## Marki 关于 P 封装替代 A 封装的说明

M1-M9 系列混频器，2017 年之前采用 A 封装，盖封装成本高，Marki 已经停产，用 P 封装建议。如果客户一定要用 A 封装，Marki 也可提供，但是大幅提价，预计每个产品贵 300 美金左右。

左边：A 封装

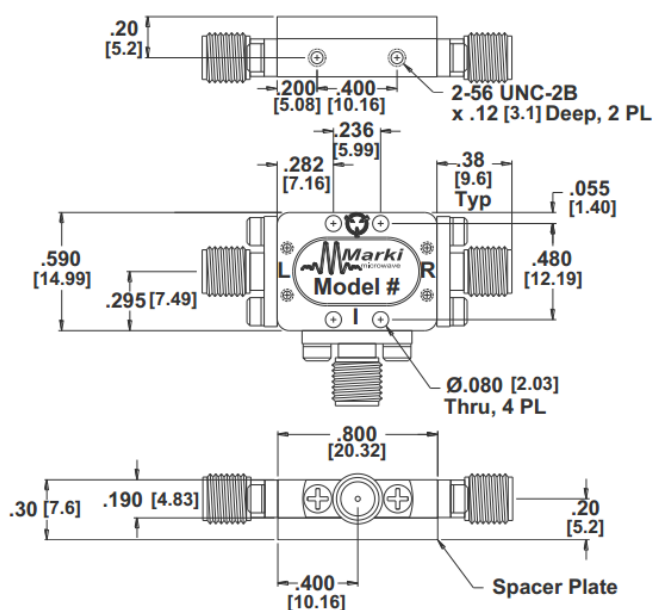
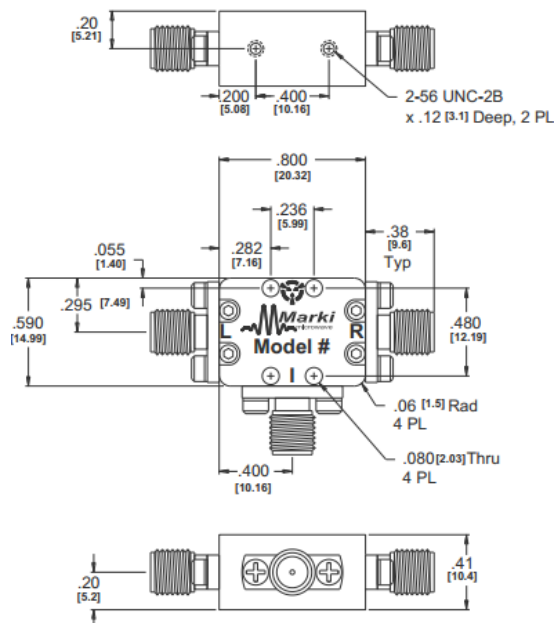
A 和 P 封装异同：

1. A 封装接头可拆卸，P 封装不可拆卸；
2. A 和 P 封装长度、长度一样，厚度 A 为 4.83mm，P 厚度为 10.4mm。

Pricing for “A” package has significantly increased due to the complex and involved nature of the assembly process. We recommend customers move to “P” package which is basically the same packaging. The difference is the “A” package is solder sealed and the “P” package has a spacer on top for the cover.

The “P” package is recommended over the “A” package because it is easier and faster to assemble and the pricing is much lower than the “A” package.
